Monsieur le Préfet de Loire Atlantique Direction de la coordination et du management de l'action publique Bureau des procédures d'utilité publique 6, quai Ceineray B.P. 33515 44035 NANTES CEDEX 1

Vos réf.: Dossier n°44-2009-00182

Vous m'avez adressé, pour avis, le dossier présenté par l'Association de drainage et d'irrigation de la presqu'ile de Guérande. Le projet consiste à engager des travaux de drainage agricole sur le territoire des communes de Guérande, Saint-André-des-Eaux, La Baule-Escoublac, La Turballe, Piriac-sur-Mer, Saint-Molf, Saint-Lyphard, La Chapelle-des-Marais, Herbignac et Assérac.

Herbignac : Secteur HERB-ZD-50

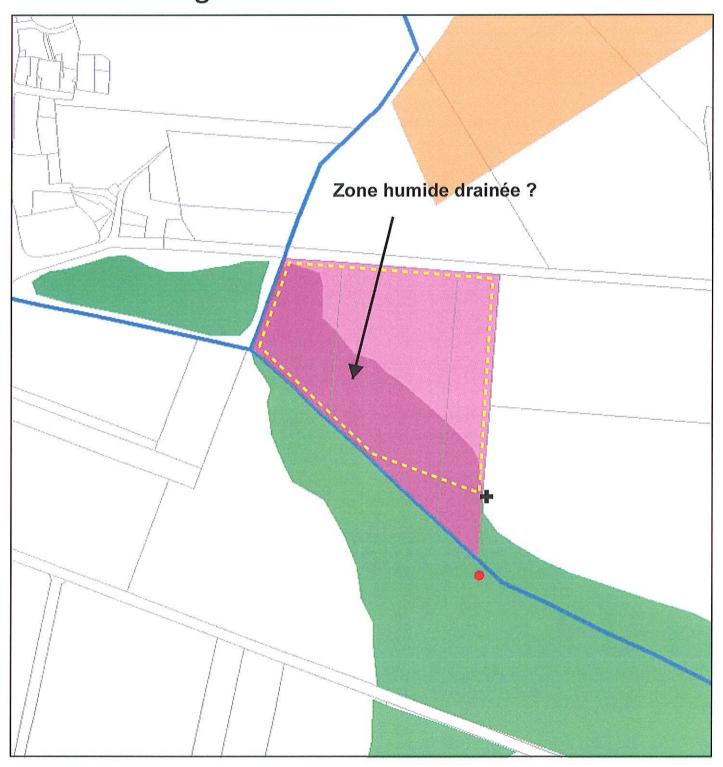
Cependant dans le périmètre du SAGE estuaire de la Loire, il apparaît que pour trois secteurs des améliorations sont possibles. Il s'agit des ilots : HERB-ZD-50, HERB-XC-165, HERB-ZN-237 (cartes jointes en annexe) où l'emprise du drainage semble affecter des zones humides.

Le bureau de la CLE demande qu'un rapprochement entre le maître d'ouvrage et les gestionnaires des milieux soit organisé avant toute réalisation des travaux. Ces gestionnaires sont le Parc Naturel Régional de Brière mais aussi les structures référentes à l'échelle des bassins versants identifiées dans le SAGE : Cap Atlantique et le Syndicat du bassin versant du Brivet.
